KLASA: 406-01/21-702/032  
URBROJ: 3801-7-702-01-21-26  
Zagreb, 7. srpnja 2021.

Temeljem članaka 200. i 202. Zakona o javnoj nabavi (Narodne novine br. 120/16, dalje u tekstu: ZJN 2016), u vezi s točkom 1. Dokumentacije o nabavi u otvorenom postupku javne nabave, Napredni računalni, spremišni i mrežni resursi za potrebe projekta Hrvatski znanstveni i obrazovni oblak (HR-ZOO), E-VV: 7-01/2021-IM, Naručitelj Sveučilišni računski centar, Josipa Marohnića 5, 10 000 Zagreb, ovime objavljuje:

### III. Pojašnjenje dokumentacije

Slika 11: Povezivanje SAN spremišta

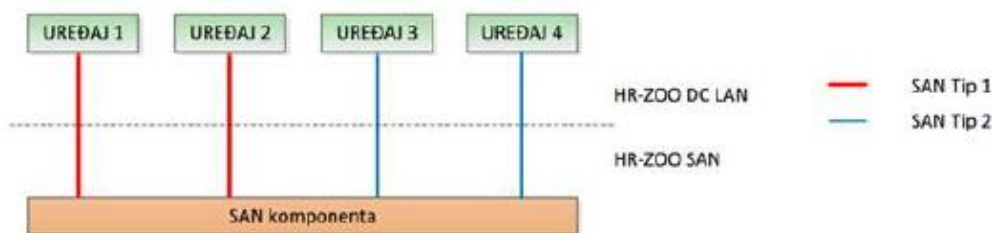
Prema funkcionalnoj specifikaciji grupe 2 u točki 6.3.3 „Povezivanje sa SAN“, slika 11: "Povezivanje SAN spremišta", traži se spajanje dvije 10G veze (SAN Tip 2) na dva neovisna uređaja (UREĐAJ 3 i UREĐAJ 4). Na lokacijama OS i ST mogu se svi ostali zahtjevi ove specifikacije zadovoljiti sa tri uređaja. Radi uštede jednog preklopnika (UREĐAJ 4) po navedenoj lokaciji, molimo Naručitelja da dozvoli prihvat jedne 10G veze (SAN Tip 2) na "UREĐAJ 1" ili "UREĐAJ 2". Na taj način, u slučaju ispada jednog od tri uređaja, ostaje aktivno minimalno jedna SAN Tip 2 veza, što smatramo prihvatljivim obzirom da se radi o pristupu konzoli za udaljeno upravljanje SAN-a.

Naručitelj prihvaća prijedlog gospodarskog subjekta, te će u točki 6.3.3 Povezivanje na SAN u Prilogu 2 Grupe II Funkcionalne specifikacije izvršiti izmjenu.
